**Forum mondial de l'harmonisation  
des Règlements concernant les véhicules**

Groupe de travail du bruit

**Règlement ONU n° 51 (Bruit des véhicules des catégories M et N) :****Extension****Proposition de complément 5 à la série 03 d'amendements  
au Règlement ONU n° 51 (Bruit des véhicules  
des catégories M et N)****Communication du groupe de travail informel des prescriptions  
supplémentaires concernant les émissions sonores\***

« Figure 3c

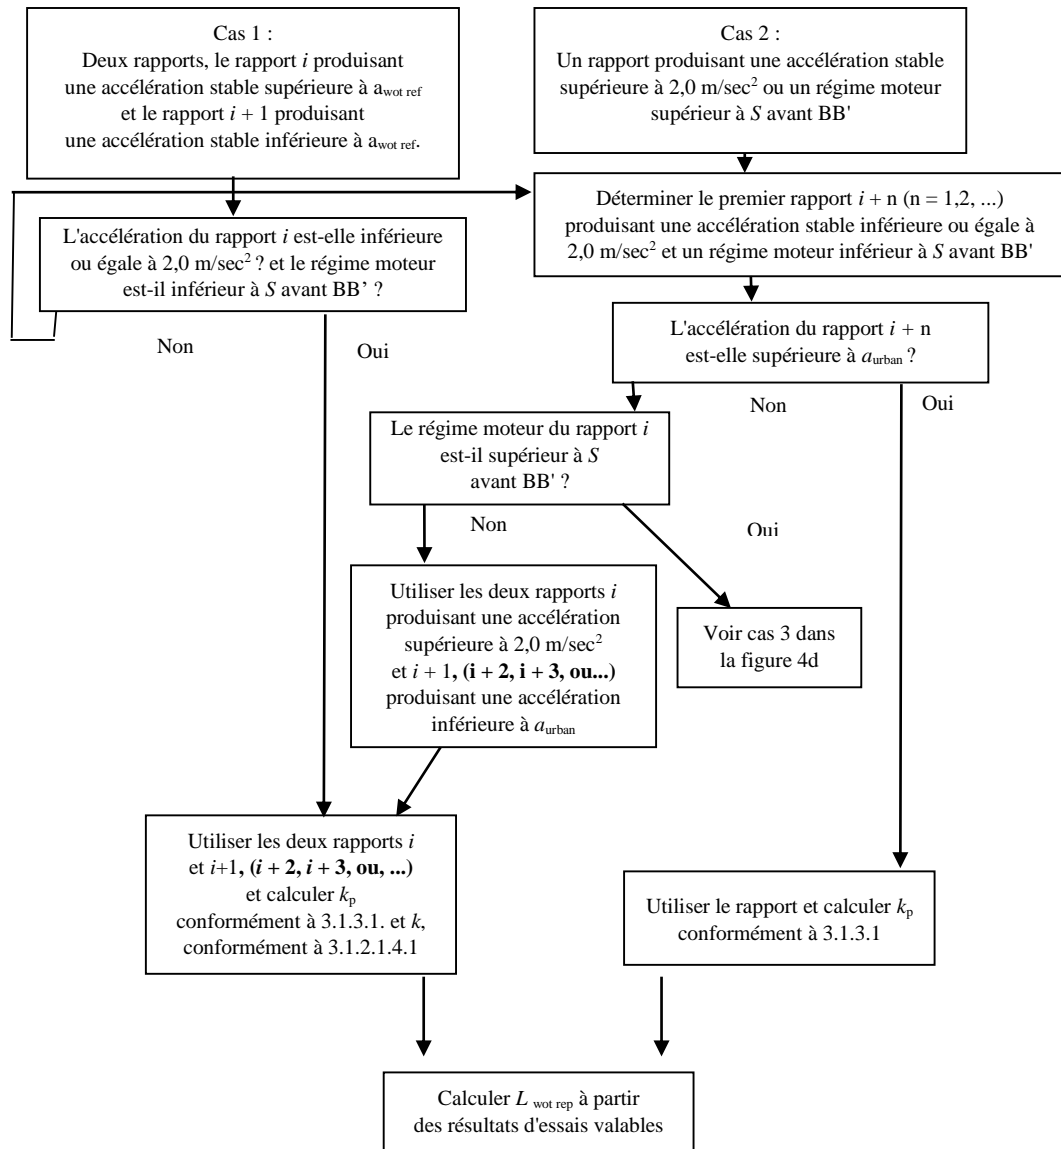
Appendice de l'annexe 3, figure 3c, modifier comme suit :

Diagramme de décision pour les véhicules soumis à essai conformément aux dispositions du paragraphe 3.1.2.1 de l'annexe 3 du présent Règlement – Sélection des rapports avec rapports verrouillés – deuxième partie »

1. La modification proposée vise à aligner le diagramme de décision sur la modification apportée au paragraphe 3.1.2.1.4.1 c) du complément 3 à la série 03 d'amendements au Règlement ONU n° 51.
